再処理事業変更許可申請書 本文 前後対比表

変更前（令和4年9月29日許可）（赤字：変更対象箇所）	変更後（赤字：変更対象箇所）	備考（変更理由等）
<p>ロ. 再処理施設の一般構造</p> <p>(5) 耐震構造</p> <p>(i) 安全機能を有する施設の耐震設計</p> <p>(e) 基準地震動は、最新の科学的・技術的知見を踏まえ、敷地及び敷地周辺の地質・地質構造、地盤構造並びに地震活動性等の地震学及び地震工学的見地から想定することが適切なものを選定することとし、敷地ごとに震源を特定して策定する地震動及び震源を特定せず策定する地震動について、敷地の解放基盤表面における水平方向及び鉛直方向の地震動としてそれぞれ策定する。策定した基準地震動の応答スペクトルを第5図(1)及び第5図(2)に、加速度時刻歴波形を第6図(1)～第6図(10)に示す。解放基盤表面は、敷地地下で著しい高低差がなく、ほぼ水平で相当な拡がりを持ち、著しい風化を受けていない岩盤でS波速度がおおむね0.7km/s以上となる標高-70mとする。</p> <p>また、弾性設計用地震動を以下のとおり設定する方針とする。</p> <p>(i) 地震動設定の条件</p> <p>基準地震動との応答スペクトルの比率は、工学的判断として以下を考慮し、S_s-B1～B5、S_s-C1～C4に対して0.5、S_s-Aに対して0.52と設定する。</p> <p>1) 基準地震動との応答スペクトルの比率は、再処理施設の安全機能限界と弾性限界に対する入力荷重の比率に対応し、その値は0.5程度である。</p> <p>2) 弾性設計用地震動は、「発電用原子炉施設に関する耐震設計審査指針」に基づく平成4年12月24日付け4安（核規）第844号をもって事業の指定を受け、その後、平成9年7月29日</p>	<p>ロ. 再処理施設の一般構造</p> <p>(5) 耐震構造</p> <p>(i) 安全機能を有する施設の耐震設計</p> <p>(e) 基準地震動は、最新の科学的・技術的知見を踏まえ、敷地及び敷地周辺の地質・地質構造、地盤構造並びに地震活動性等の地震学及び地震工学的見地から想定することが適切なものを選定することとし、敷地ごとに震源を特定して策定する地震動及び震源を特定せず策定する地震動について、敷地の解放基盤表面における水平方向及び鉛直方向の地震動としてそれぞれ策定する。策定した基準地震動の応答スペクトルを第5図(1)及び第5図(2)に、加速度時刻歴波形を第6図(1)～第6図(11)に示す。解放基盤表面は、敷地地下で著しい高低差がなく、ほぼ水平で相当な拡がりを持ち、著しい風化を受けていない岩盤でS波速度がおおむね0.7km/s以上となる標高-70mとする。</p> <p>また、弾性設計用地震動を以下のとおり設定する方

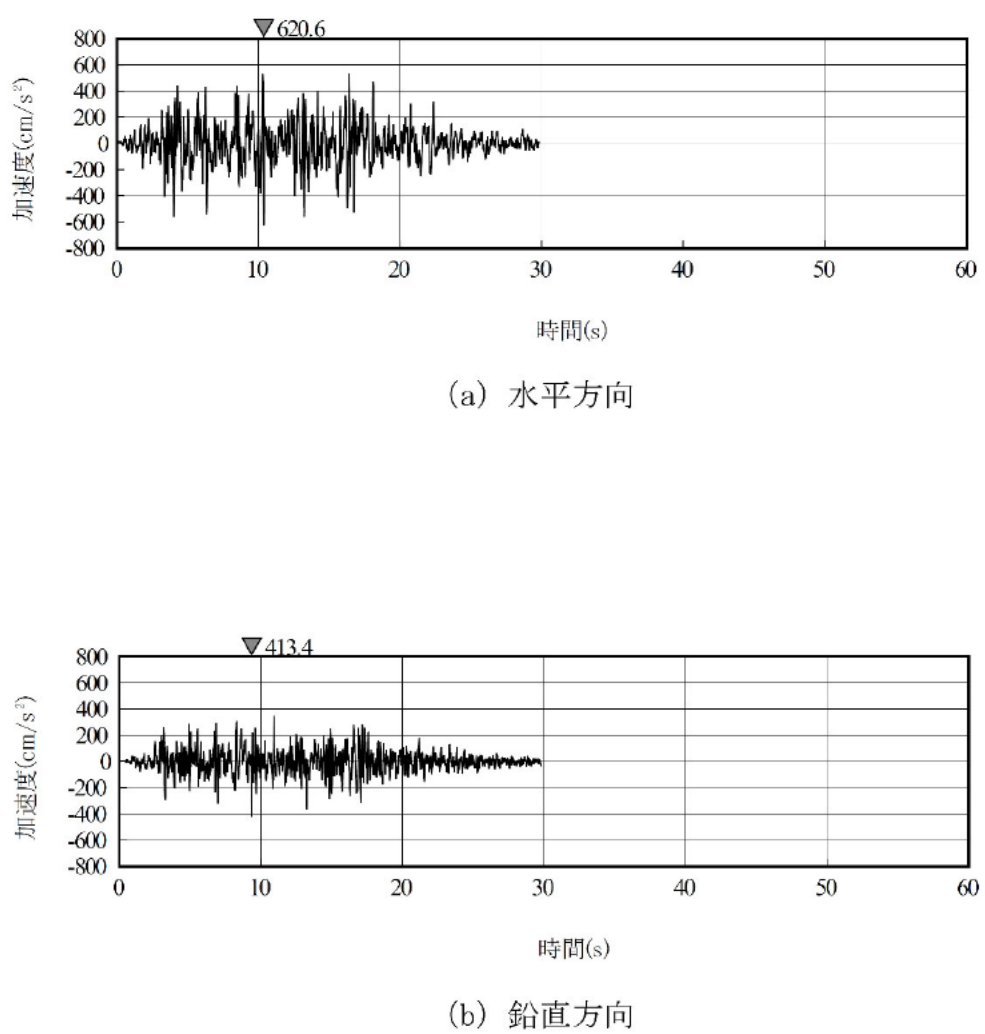
変更前 (令和4年9月29日許可) (赤字: 変更対象箇所)	変更後 (赤字: 変更対象箇所)	備考 (変更理由等)
<div data-bbox="278 310 468 533" style="font-size: small;"> <ul style="list-style-type: none"> — 基準地震動 S_s-A — 基準地震動 S_s-B1 — 基準地震動 S_s-B2 — 基準地震動 S_s-B3 — 基準地震動 S_s-B4 — 基準地震動 S_s-B5 — 基準地震動 S_s-C1 — 基準地震動 S_s-C2 — 基準地震動 S_s-C3 — 基準地震動 S_s-C4 </div>  <div data-bbox="872 1598 1160 1745" style="font-size: x-small;"> <p>実線: NS方向 ダム軸方向 (S_s-C2のみ) 破線: EW方向 上下流方向 (S_s-C2のみ)</p> </div> <p data-bbox="290 1797 967 1833">第5図(1) 基準地震動の応答スペクトル (水平方向)</p>	<div data-bbox="1377 321 1567 546" style="font-size: small;"> <ul style="list-style-type: none"> — 基準地震動 S_s-A — 基準地震動 S_s-B1 — 基準地震動 S_s-B2 — 基準地震動 S_s-B3 — 基準地震動 S_s-B4 — 基準地震動 S_s-B5 — 基準地震動 S_s-C1 — 基準地震動 S_s-C2 — 基準地震動 S_s-C3 — 基準地震動 S_s-C4 — 基準地震動 S_s-C5 </div>  <div data-bbox="1911 1619 2199 1766" style="font-size: x-small;"> <p>実線: NS方向 ダム軸方向 (S_s-C2のみ) 破線: EW方向 上下流方向 (S_s-C2のみ)</p> </div> <p data-bbox="1329 1766 2006 1801">第5図(1) 基準地震動の応答スペクトル (水平方向)</p>	<p data-bbox="2237 310 2665 346">基準地震動 S_s-C5 の追加</p>

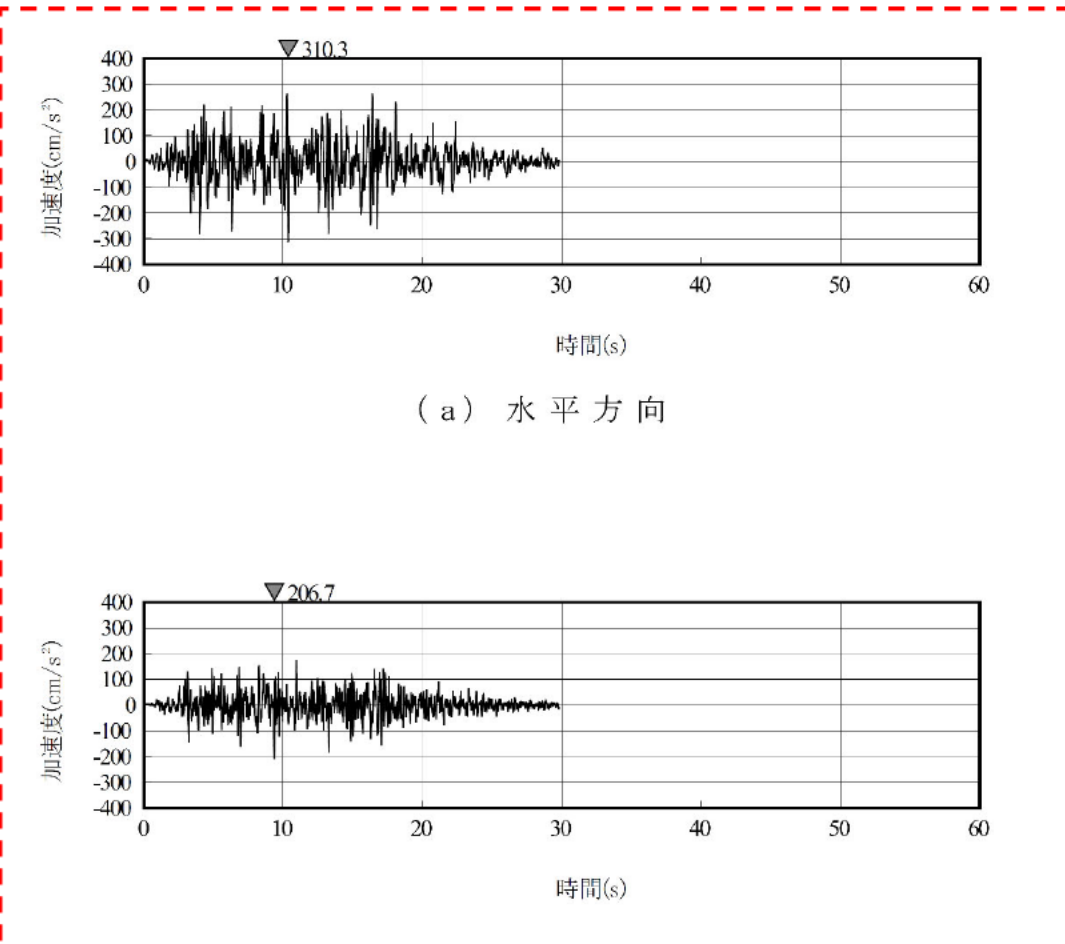
変更前 (令和4年9月29日許可) (赤字: 変更対象箇所)	変更後 (赤字: 変更対象箇所)	備考 (変更理由等)
<div data-bbox="296 315 742 525"> <ul style="list-style-type: none"> 弾性設計用地震動 S d - A 弾性設計用地震動 S d - C 1 水平方向 弾性設計用地震動 S d - C 2 ダム軸方向 弾性設計用地震動 S d - C 2 上下流方向 弾性設計用地震動 S d - C 3 NS 方向 弾性設計用地震動 S d - C 3 EW 方向 弾性設計用地震動 S d - C 4 NS 方向 弾性設計用地震動 S d - C 4 EW 方向 </div> <p data-bbox="237 1827 1127 1879">第 1.6-1 図(4) 弾性設計用地震動の応答スペクトル (水平方向)</p>	<div data-bbox="1335 273 1780 525"> <ul style="list-style-type: none"> 弾性設計用地震動 S d - A 弾性設計用地震動 S d - C 1 水平方向 弾性設計用地震動 S d - C 2 ダム軸方向 弾性設計用地震動 S d - C 2 上下流方向 弾性設計用地震動 S d - C 3 NS 方向 弾性設計用地震動 S d - C 3 EW 方向 弾性設計用地震動 S d - C 4 NS 方向 弾性設計用地震動 S d - C 4 EW 方向 弾性設計用地震動 S d - C 5 水平方向 </div> <p data-bbox="1305 1638 2196 1680">第 1.6-1 図(4) 弾性設計用地震動の応答スペクトル (水平方向)</p>	<p data-bbox="2240 283 2804 325">弾性設計用地震動 S d - C 5 の追加</p>
